NOTITIE

Datum: 22 november 2022
Ons kenmerk: 22-09063.N01
Project: Sociale huurwoningen De Meente Genemuiden
Betreft: Gelijkwaardigheidsbeoordeling vluchtveiligheid galerij

Ten behoeve van: LKSVDD architecten
Ter attentie van: de heer M. ter Huerne

Figuur 1 Detaillering aansluiting hellende dak galerij.

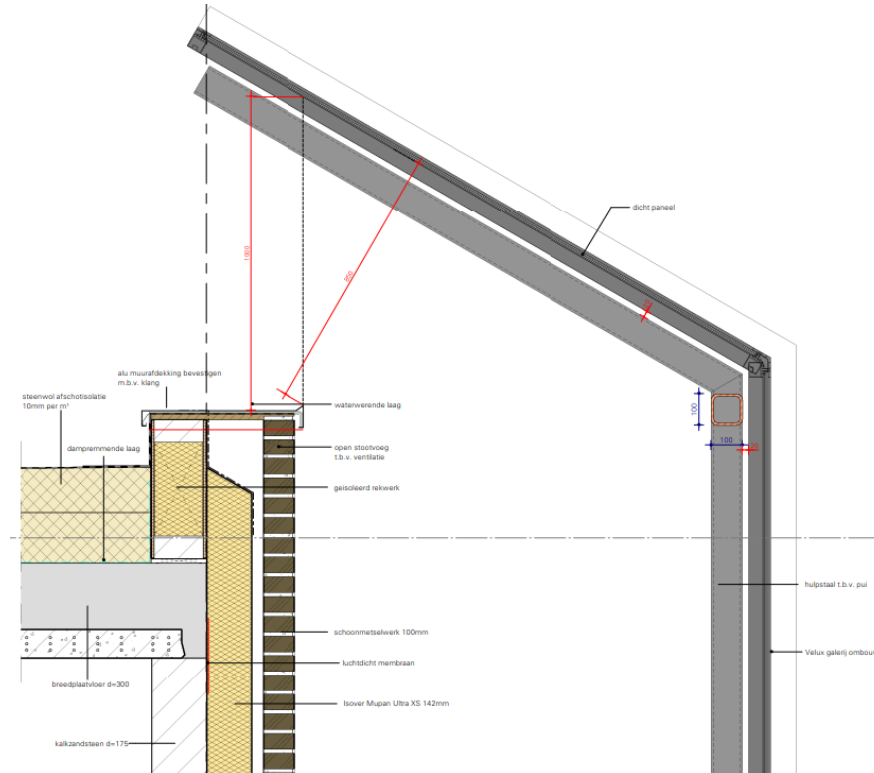
De diepte van de galerij varieert van 1,32 tot 2,63 meter ter plaatse van de twee balkons. De galerij op de 2^e verdieping wordt uitgevoerd met een hellend dak en niet-afsluitbare openingen in de langsgevel. Het hellende dak wordt ter plaatse van de aansluiting met het platte dak van de appartementen en stuk 'opgetild' zodat daar een opening ontstaat die voor de rookafvoer kan zorgen. Het detail van deze aansluiting wordt getoond in figuur 1 en is ook als bijlage aan deze notitie toegevoegd.

De galerij (inclusief trappenhuis) heeft een vloeroppervlakte van 95 m² en een hoogte van 3,5 tot 4,2 meter. De inhoud van de galerij bedraagt daarmee 368,1 m³. Om ten minste een ventilatiecapaciteit van 100 dm³/s per m³ netto inhoud te behalen, is een luchtstroomvolume (q_v) van 36.810 dm³/s noodzakelijk.

Vanwege de lengte van de galerij is de voorgevel buiten beschouwing gelaten en is gekeken naar de afvoercapaciteit van de opening in het dak. Uitgaande van een 'worst-case scenario' is gerekend met ventilatie via één gevel.

De netto doorlaat van de ventilatievoorzieningen dienen ten minste ($36.810 \text{ dm}^3 / 625$) $58,9 \text{ m}^2$ te bedragen. De ventilatieopeningen in de achtergevel van de galerij hebben een oppervlakte van $58,1 \text{ m}^2$. De opening in het dak heeft een lengte van $43,65 \text{ m}^1$ en een breedte van $0,85 \text{ m}^1$ wat resulteert in een oppervlakte van $37,1 \text{ m}^2$. De hoeveelheid open vierkante meters in de galerij komt hiermee op $95,2 \text{ m}^2$. In totaal is hiermee een capaciteit van $161,6 \text{ dm}^3/\text{s}$ per m^3 netto inhoud van de galerij aanwezig.

Hoewel de diepte van de galerij ter plaatse van de balkons meer dan 1,80 meter bedraagt, wordt aan de vereiste ventilatiecapaciteit voldaan. De opening in het dak is voldoende breed om te voorkomen dat de rook op 'hoofdhoogte' van de vluchtende personen blijft hangen. Daarmee wordt de situatie in voorliggend plan als gelijkwaardig aan een traditionele galerij beschouwd. Er wordt eenzelfde niveau van veiligheid behaald als met het Bouwbesluit wordt beoogd.
